# INFORME DE AUDITORIA AMBIENTAL DE CIERRE

**Obra:** AB/40 Ampliación – Rehabilitación de Ruta 5 en su pasaje por planta urbana de Durazno.

**Empresa constructora:** GRINOR S.A.

**Fecha informe:** 14/10/2020

Foto 13.3-1 Predio de disposición final de material

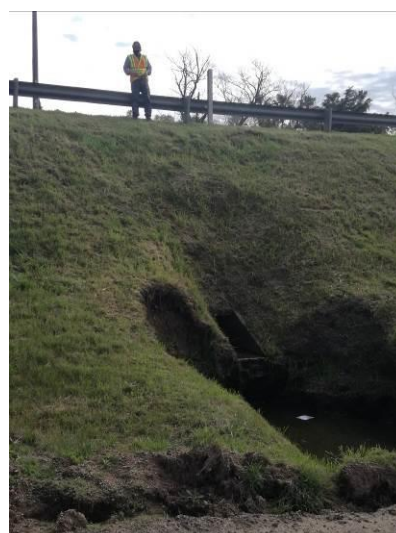
Ref.	Descripción	Requisito
1	En el entorno del pasaje peatonal han quedado zonas verdes sin el acabado necesario para asegurar que se mantengan en condiciones iniciales.	8. del Manual Ambiental Vial, 1998.
2	Se ha dispuesto el excedente de material de la excavación en un terreno y se encuentra que se ha puesto en riesgo el pasaje de pluviales aguas debajo de una alcantarilla de Ruta 5. Esta situación es compartida con otros generadores. *

\* En dicho terreno ubicado próximo a la progresiva 182km450 de Ruta 5 se están disponiendo residuos de otras obras de una forma inadecuada dado que existe riesgo de invadir una cuneta que recibe agua de una alcantarilla de la ruta.

Se sugiere a la Dirección de Obra de la DNV-MTOP solicitar un detalle de cómo se participó de esta situación y de advertir a los otros generadores que disponen allí residuos, de esta situación.
